Modulo per la presentazione delle osservazioni per i piani/programmi/progetti sottoposti a procedimenti di valutazione ambientale di competenza statale

ID: Codice procedura (ID_VIP/ID_MATTM):10844

Impianto per la produzione di energia elettrica da fonte eolica, costituito da 6 aerogeneratori della potenza complessiva di 37,2 MW, un sistema di accumulo da 25 MW e relative opere connesse in località "Rempillo" nel comune di Pitigliano (GR).

TESTO DELLE OSSERVAZIONI

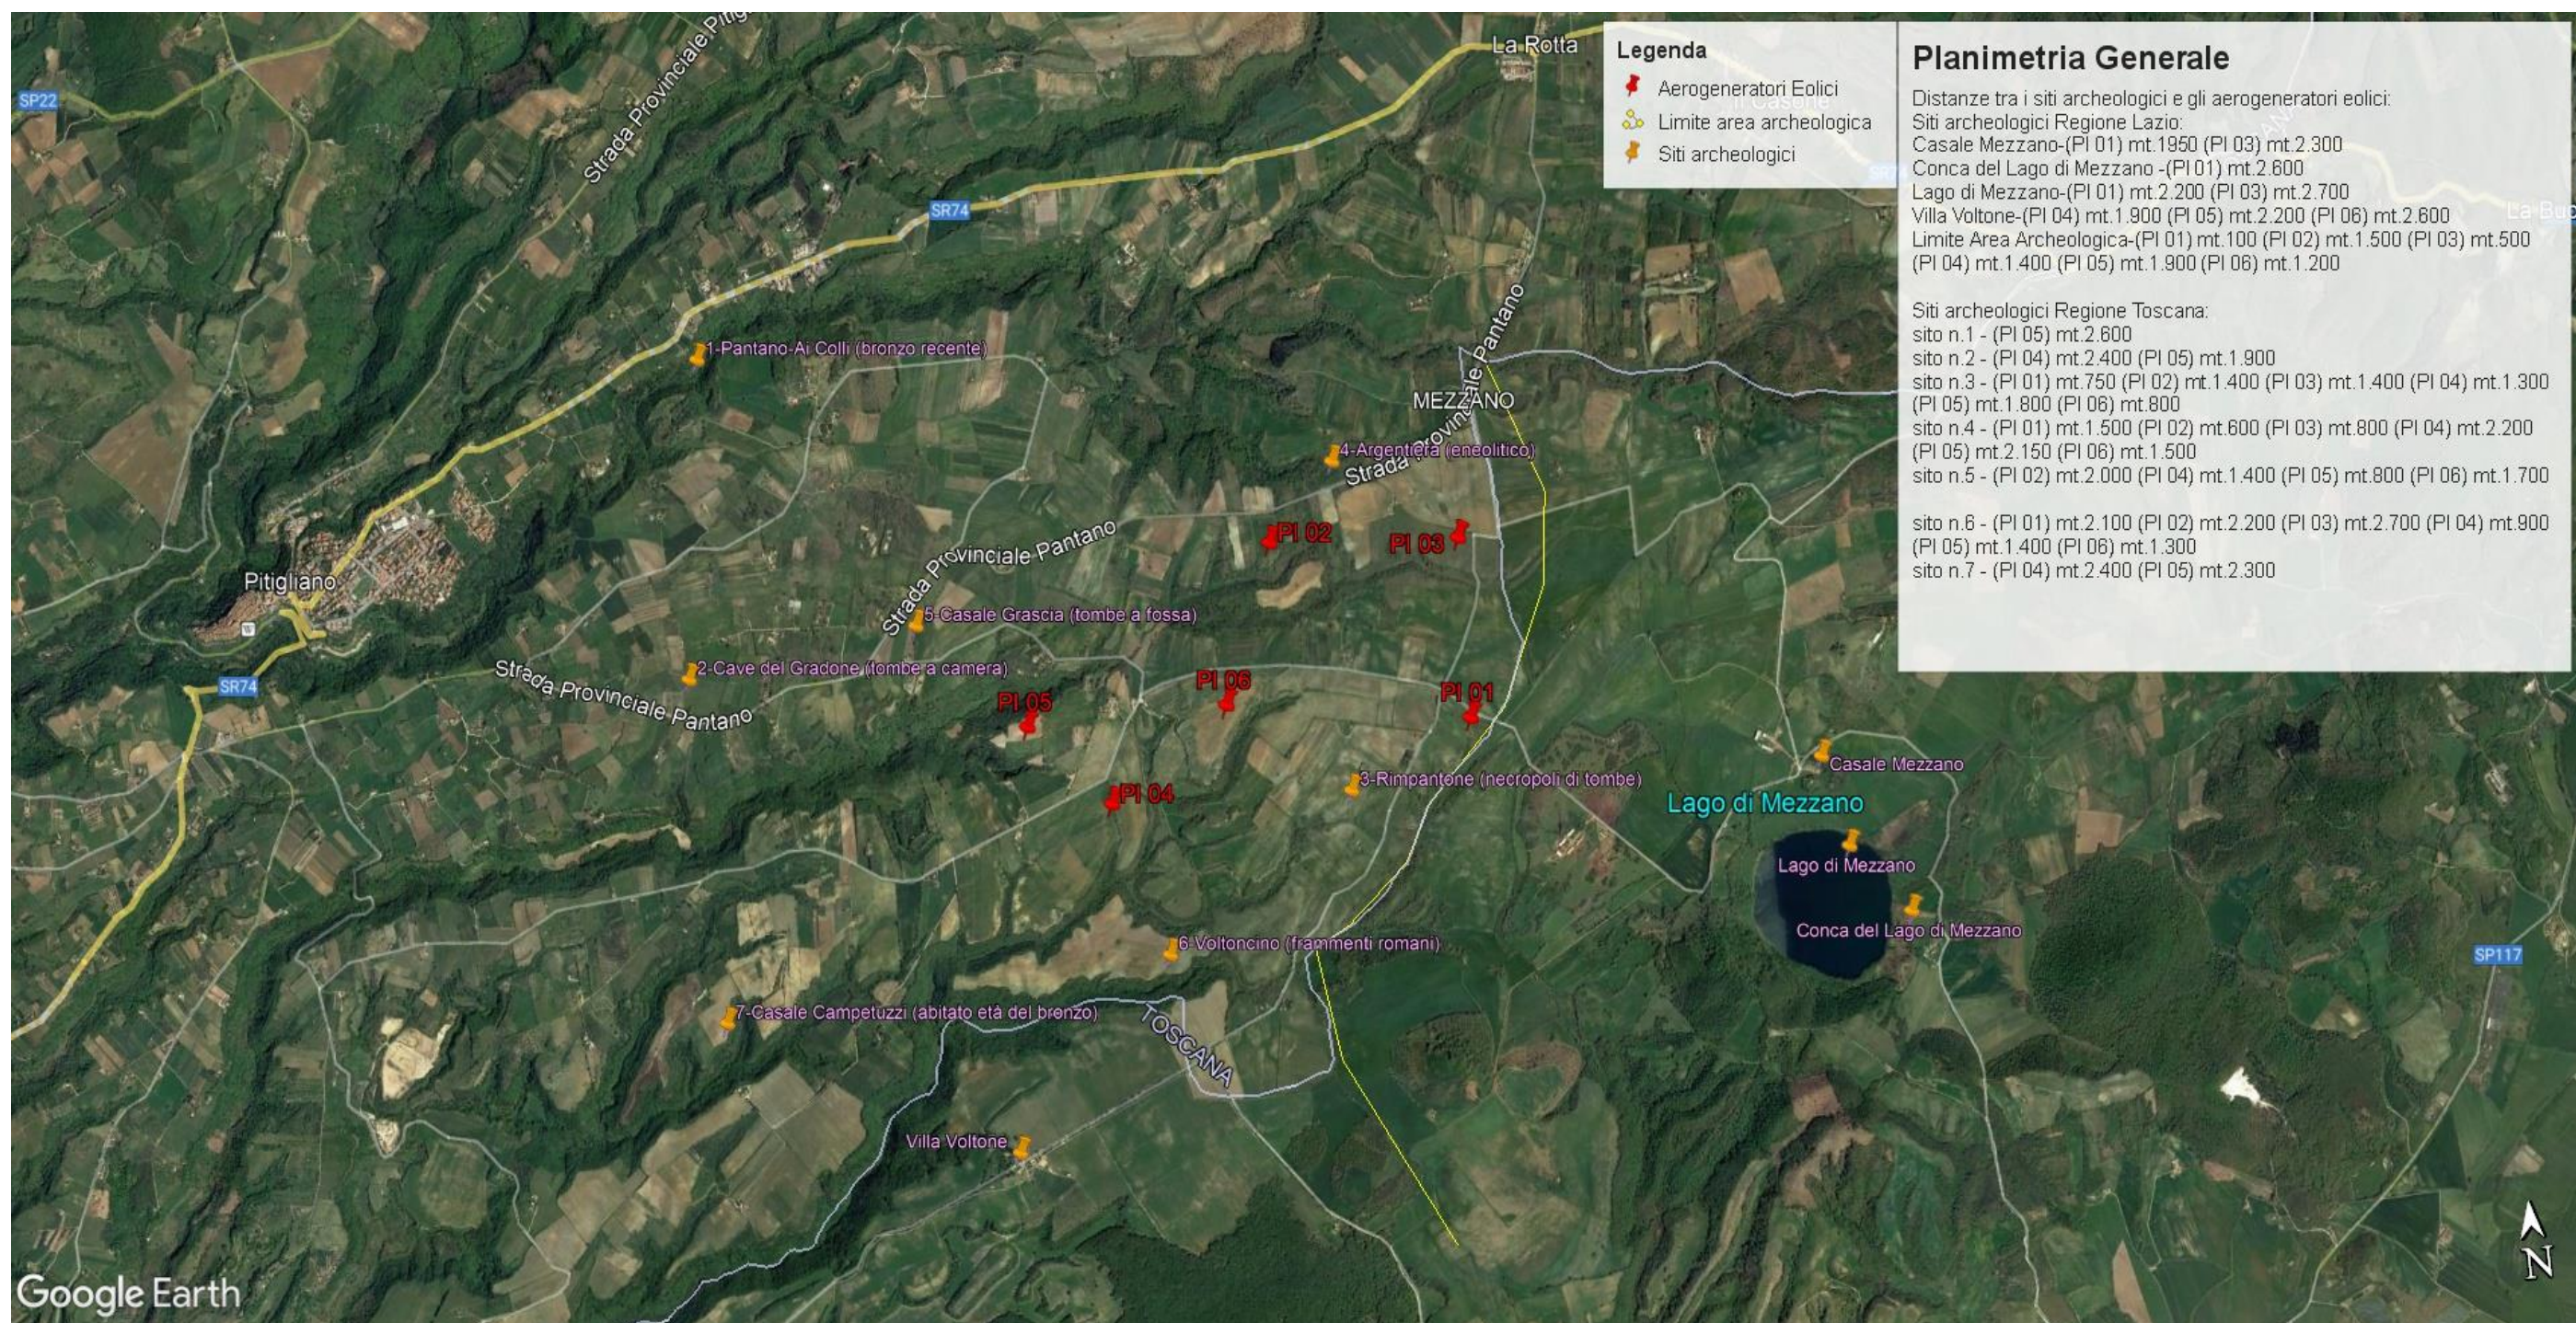
Inoltre, la zona in cui insisterebbe l’impianto eolico industriale Rempillo è compresa nelle fasce di rispetto di 3 km di diversi beni archeologici tutelati dalla parte II del Codice dei Beni Culturali (vedi Allegato, immagine n. 3). Inoltre le pale P04 e P05 ricadono all’interno di un’area archeologica che la Proponente vorrebbe cancellare per il semplice fatto che non è riportata nel documento regionale ma nel documento provinciale come meglio dettagliato nell’Osservazione n. 5. Alla luce di quanto documentato appare chiaro quindi che la collocazione dell’impianto non ha tenuto conto alcuno dei vincoli dell’area nella quale è stato progettato e l’inserimento dell’impianto eolico nel paesaggio e sul territorio non è corretto (Allegato IV delle Linee guida nazionali di cui al D.M dello Sviluppo economico del 10.09.2010).

- h) Le zone di interesse archeologico evidenziate nell'immagine n. 3 a cui si aggiungono anche l'importante abitato protostorico di Sorgenti della Nova e Ruderì del Castello altomedioevale che si trovano a circa 4 km dalle aree in cui è stato progettato l'impianto eolico industriale. Poco più lontano i resti del castello medioevale “Morroneccio”. Nell'area vasta le preziose necropoli eneolitiche (Poggi Alti) ed etrusche di Pitigliano, Sovana e Sorano.

Immagine n. 3. Impatti dei sei aerogeneratori (in rosso) ricadenti nelle fasce di rispetto dei 3 km dai Beni Culturali (in giallo) e quindi in **area non idonea** al loro insediamento (ex art 20 co. 8 lettera c quater del D.Lgs n. 199/2021 e ss.mm.ii). **Inoltre si segnala che le pale P04 e P05 ricadono all'interno di un'area archeologica e quindi in altra area non idonea.**

Immagine n. 4 Situazione di saturazione da impianti FER nella provincia di Viterbo. Non sono riportati gli impianti fotovoltaici e agrivoltaici che hanno inciso per buona parte nel cumulo di impianti FER per superare già nel 2023 gli obiettivi del PNIEC assegnati alla Regione Lazio per il 20230.

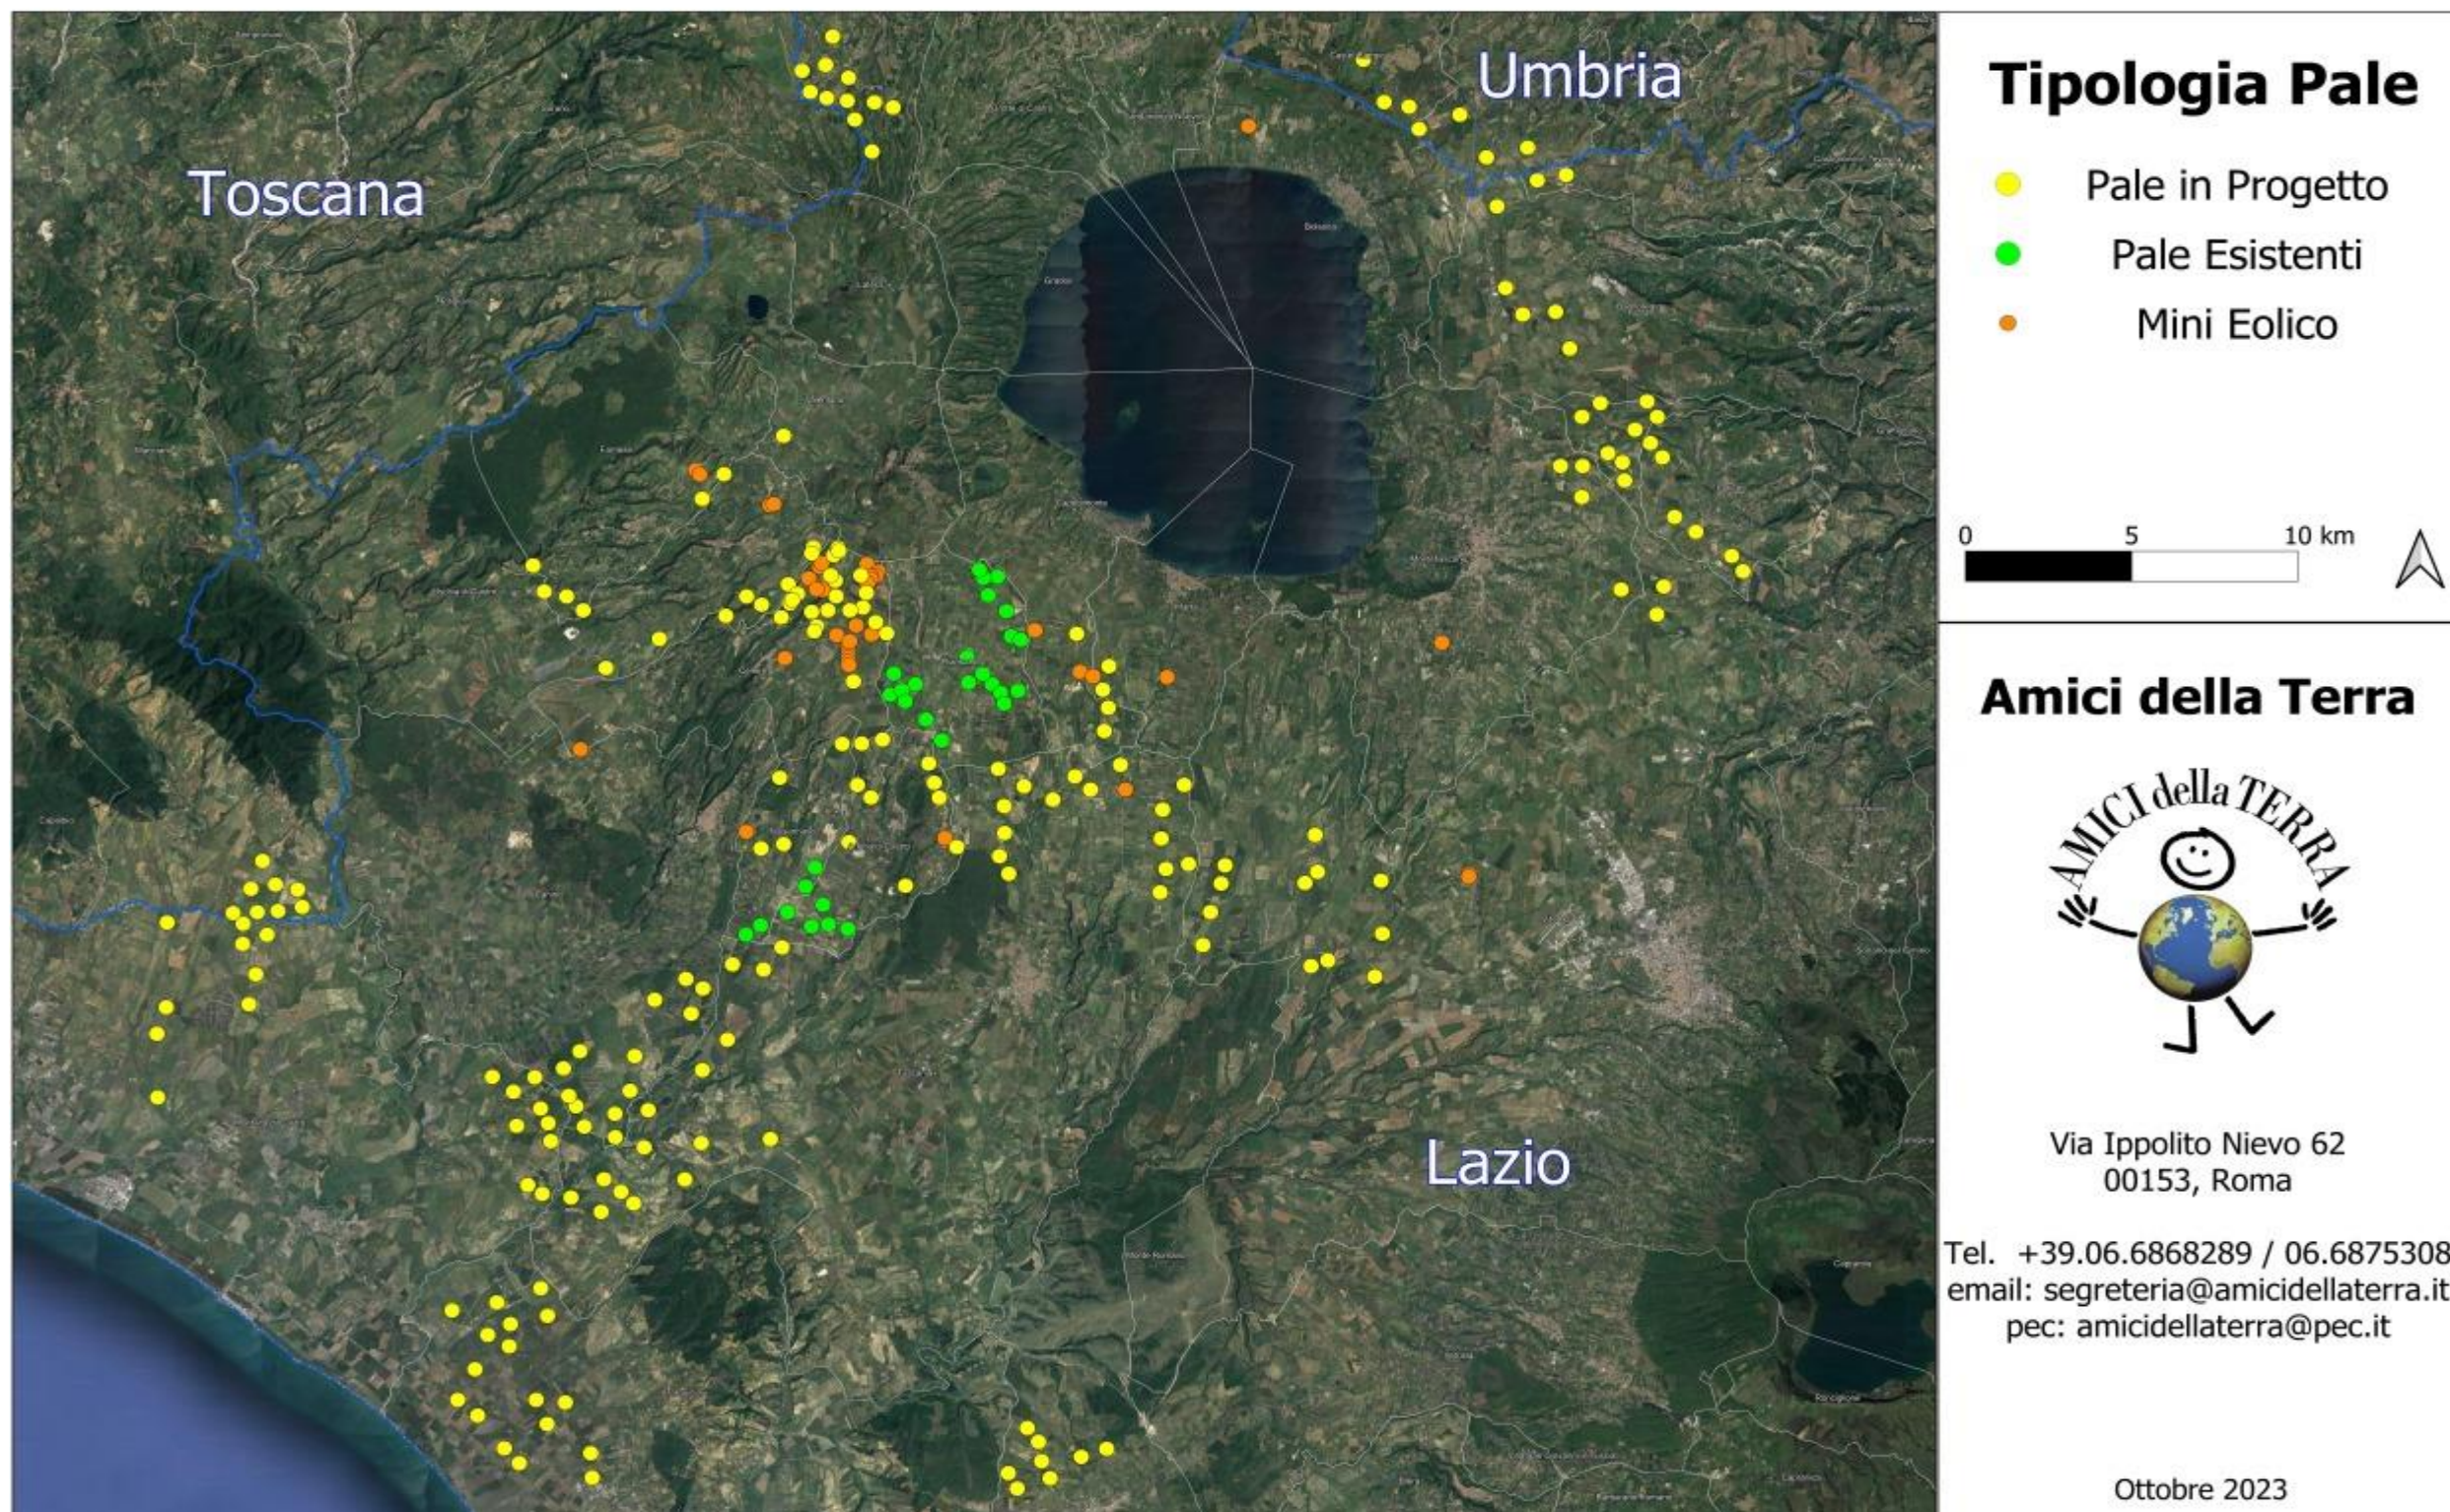
Quindi anche la Regione come Ente deputato dalla normativa nazionale a legiferare sulle aree idonee e non idonee si è espressa riguardo al fatto che abbia assolto ai doveri e alle quote stabilite dal PNIEC e in ambito regionale la provincia di Viterbo è stata quella con il più alto tasso di impianti FER tra tutte e quindi ormai satura ed il cumulo degli impianti FER installati, autorizzati e in progetto rappresenta una elevata criticità per la sostenibilità ambientale di ulteriori eventuali iniziative. L'impianto eolico " Rempillo" pur essendo "esterno al confine provinciale e regionale ma nelle sue immediate vicinanze (a soli 100 metri i primi due aerogeneratori) oltre ad impattare sul territorio e sulle economie di tre Comuni del Lazio (Farnese, Valentano e Latera) si trova nelle fasce di rispetto dei Beni di notevole interesse pubblico come si è evidenziate nelle Osservazioni nn. 1 e 2 e crea anche degli impatti negativi anche sui beni naturalistici come verrà dettagliato nell'Osservazione n. 4. Inoltre andrebbe a sommarsi al già enorme cumulo di impianti eolici e fotovoltaici e geotermici che già creano una elevata criticità ambientale nella provincia di Viterbo e interferiscono anche con il territorio toscano come si può vedere dalle immagini nn. 4 e 5 dell'Allegato n. 1.
